Vysvětlení (v pořadí desáté) k zadávacím podmínkám veřejné zakázky Rekonstrukce a
dostavba Střediska volného času Trutnov

Veřejný zadavatel: Město Trutnov

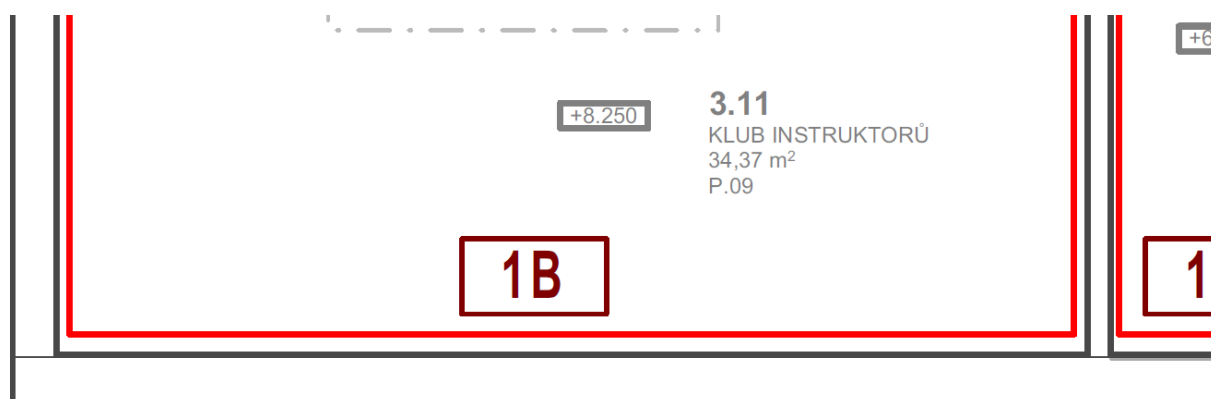
*Ve výkazu výměr 2017-04-17-01-D.1.1.SO01-AR-vv-r01, v listu SO01, pol 384 **Přirážka za interiérové malby barevné** - nikde v projektové dokumentaci jsme nenalezli konkrétní požadavek na barevný odstín. Prosíme o informaci, kde nalezneme? Případně, pokud není v projektu stanoveno, jaký odstín máme uvažovat (prosíme o přesný RAL)?*

Podrobnější barevnou specifikaci nalezne účastník v adresáři PS06 – Interier, podadresáři PDFa dále v adresářích A-výtvarný koncept a C-povrchy stěn. Zde nalezne účastník legendu, která vypadá takto:

1B Voděodolná malba např. Dulux Trade Diamond Satin, ON.00.33

Zde účastník vidí jaký typ barvy je použit a to jej odkáže na vlastní půdorys, kde nalezne u stěny popisek odpovídající legendě, který vypadá takto:

Účastník tedy v dokumentaci nalezne specifikaci, kde jsou malby barevné aplikovány a to jak v místě stavby, tak i odstín. S ohledem na to, že jde o interiérové barvy, nejsou určeny přes RAL (to je možné pro synstetiku apod. – pro nátěry, nikoliv pro malby). Účastník může použít stejný nebo jiný výrobek odpovídající vzhledem určenému odstínu.

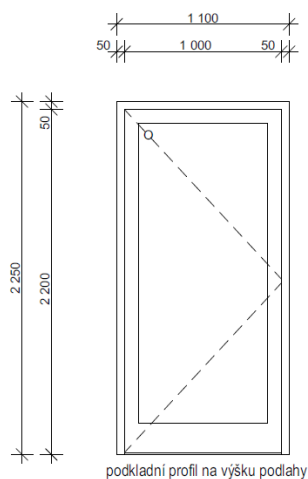
V tabulce výplní otvorů D.1.1.55.13 VÝPIS VNĚJŠÍCH OTVORŮ jsou výplně O27 a O28. V Dodatečných informacích DI č. VIII, znění žádosti 2) bylo odpovězeno, že O27 a O28 se liší profilací. Můžeme poprosit o upřesnění profilace, abychom věděli, jak máme zahrnout do ceny? Rovněž prosím o vysvětlení, proč je v tabulce výplň O27 kreslena se zárubní a O28 bez zárubně? Jen pro ujištění, předpokládáme, že otevíravost výplní otvorů je kreslena v tabulce z pohledu na výplně z exteriéru.

Výrobky O27 a O28 jsou zobrazeny v souboru D.1.1.55.13 VÝPIS VNĚJŠÍCH OTVORŮ.pdf formou pohledu, výřez na pohled na O27 vypadá takto:

Vizuálním porovnáním lze konstatovat, že výrobek O27 má o jeden prolis více. Výrobek O28 je tedy absolutně hladký, bez jakékoliv profilace, pro názornost hladkosti bez prolisů přikládáme ilustrativní obrázek:
